DIRECCIÓN DE PREVENCIÓN Y ATENCIÓN DE EMERGENCIAS

CONCEPTO TÉCNICO No. CT - 5147

Localidad	4. SAN CRISTÓBAL
UPZ	50. LA GLORIA
Barrio o Sector catastral	LA VICTORIA
Dirección	CALLE 39 SUR # 4 – 09/11/13 ESTE
CHIP	AAA0003MKWW
Información Catastral	MANZANA 17, PREDIO 25
Fecha de Visita	15 DE ENERO DE 2008
Área (Ha)	0.0138
Solicitante	CURADURÍA URBANA No. 1
Tipo de Amenaza	REMOCIÓN EN MASA

Figura No.1 – Localización del Proyecto de la CALLE 39 SUR # 4 – 09/11/13 ESTE en el Plano Normativo de Amenaza por Remoción en Masa del POT.

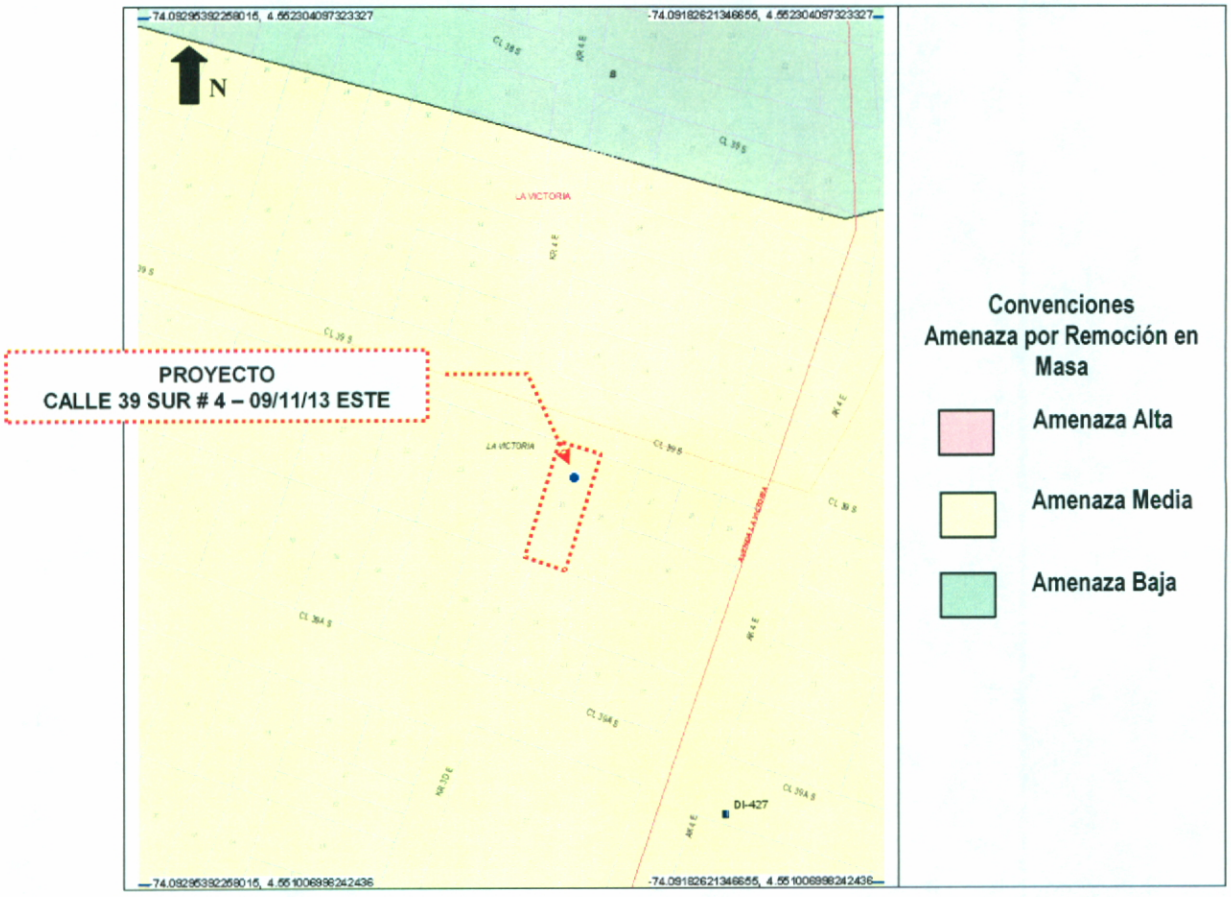
Conforme con el plano normativo de Amenaza por Remoción en Masa del Plan de Ordenamiento Territorial de Bogotá – POT, el sector donde se localiza el Proyecto de la CALLE 39 SUR # 4 – 09/11/13 ESTE se encuentra en una zona de AMENAZA MEDIA por procesos de remoción en masa (Figura No. 1).
